2014年5月19日

三洋電機株式会社

三洋電機製 電気衣類乾燥機 事故防止のためのリコール社告実施について

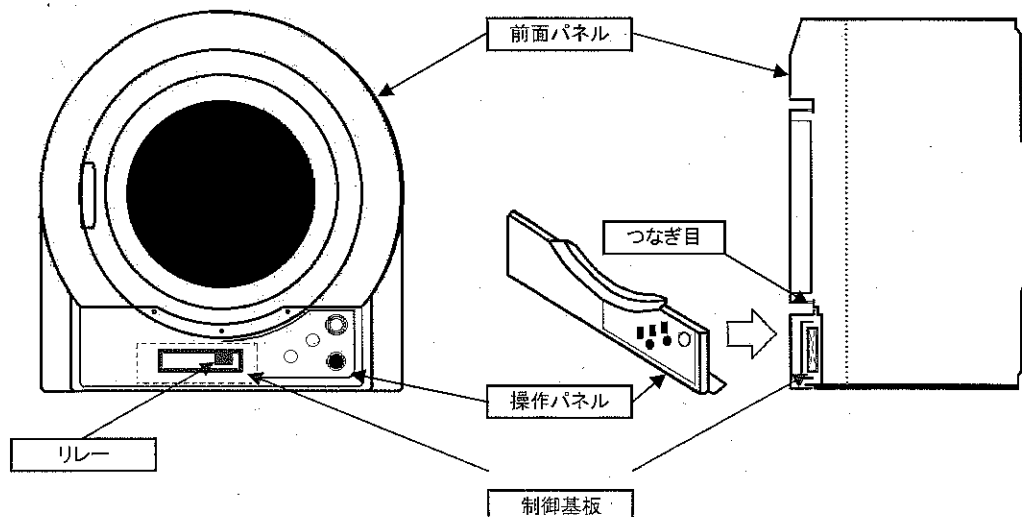
1件目の事故以降、市場監視とともに、サービス情報に基づくデータ解析や検証を続け、市場で使用されている同一機器の調査も実施したところ、2013年4月に制御基板部に水分が浸入した痕跡を確認することができました。

その後、検証を続けた結果、使用状況により、前面パネルと操作パネルのつなぎ目から浸み込んだ水分が、下のリレー部に滴下、内部に浸入することによりトラッキング現象(※)が発生し、発煙・発火に至る可能性があることが2014年3月に判明いたしました。

- (1) 対象の電気衣類乾燥機において、脱水不足の衣類の投入時やお手入れ時等に、まれに、前面パネルと操作パネルのつなぎ目から浸み込んだ水分が、操作パネル内側の制御基板上のリレー部に滴下、リレー内部に浸入いたします。
- (2) リレー内部に浸入した水分が原因となり、まれにリレー内部の電極間でトラッキング現象が発生し、リレー部が発煙・発火に至った場合、前面パネル、および操作パネルに延焼する可能性があります。

事故原因となるリレー部への水滴の浸入を防ぐため、防水板を制御基板上部に取り付けます。
